ALCALDÍA MAYOR DE BOGOTÁ D.C. Fondo Prevenición y Atención Emergencias	CONCEPTO TÉCNICO SOBRE NECESIDAD DE ESTUDIOS DETALLADOS DE AMENAZA Y RIESGO POR FENOMENOS DE REMOCIÓN EN MASA DENTRO DEL TRÁMITE DE LICENCIA URBANÍSTICA	Código:	GPR-FT-10
		Versión:	04
		Fecha de revisión:	21/06/2011

1.1 CONCEPTO TÉCNICO No. CT:	6734
1.2 ÁREA:	Técnica y de Gestión
1.3 COORDINACIÓN:	Investigación y Desarrollo
1.4 REFERENCIA CRUZADA RADICADO FOPAE:	2012ER20831
1.5 RESPUESTA OFICIAL No.	RO-60738

2.1 SOLICITANTE:	Curaduría Urbana No.3
2.2 PROYECTO:	KR 77 128A 40
2.3 LOCALIDAD:	11. Suba
2.4 UPZ:	24. Niza
2.5 BARRIO O SECTOR CATASTRAL:	Niza Suba
2.6 DIRECCIÓN:	Carrera 77 No 128A-40
2.7 CHIP:	AAA0185HSBS
2.8 MANZANA CATASTRAL:	22
2.9 PREDIO CATASTRAL:	11
2.10 ÁREA (Ha):	0.264 (*)
2.11 FECHA DE VISITA:	Diciembre 28 de 2012

Figura 1. Localización general del proyecto ubicado en Transversal 77 No. 128A-40 en el Plano Normativo de Amenaza por Remoción en Masa del POT (Decreto 190 de 2004), el cual se encuentra en amenaza BAJA, MEDIA Y ALTA.

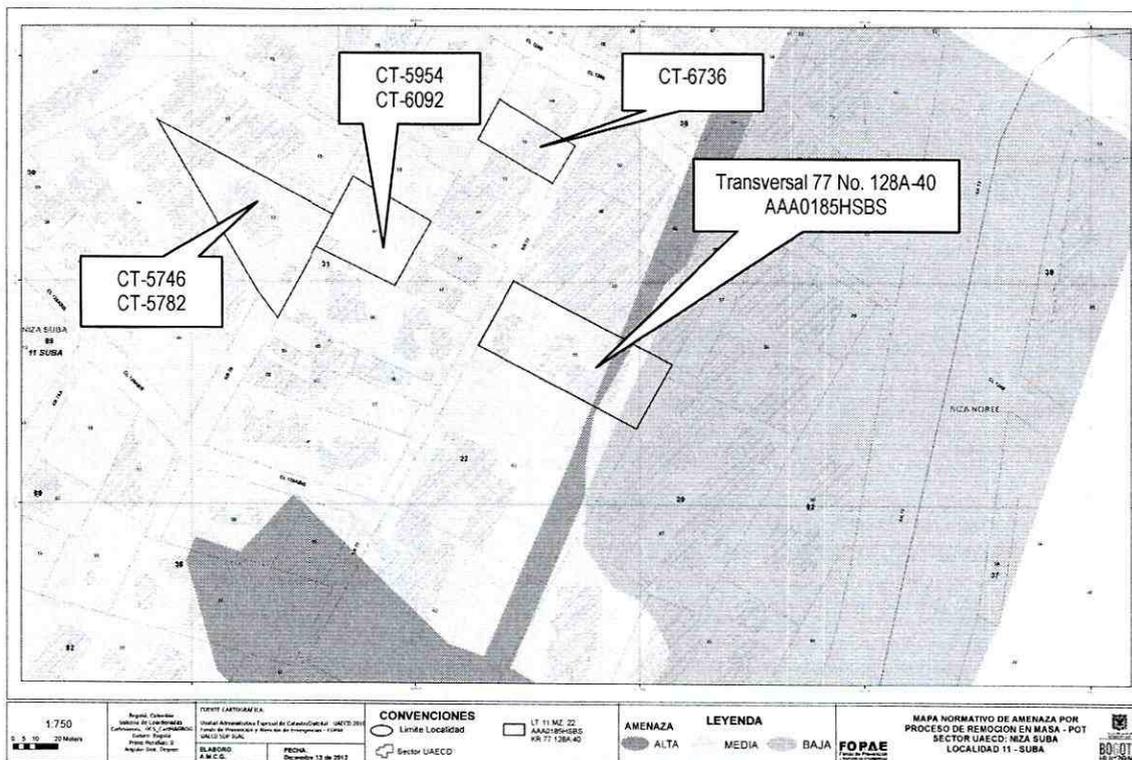
Conforme con el plano normativo de "Amenaza por Remoción en Masa" del Plan de Ordenamiento Territorial de Bogotá - POT, el sector del proyecto ubicado de la Carrera 77 No. 128A-40, de la Localidad de Suba, se encuentra en una zona de AMENAZA BAJA, MEDIA Y ALTA por procesos de remoción en masa (Figura 1).
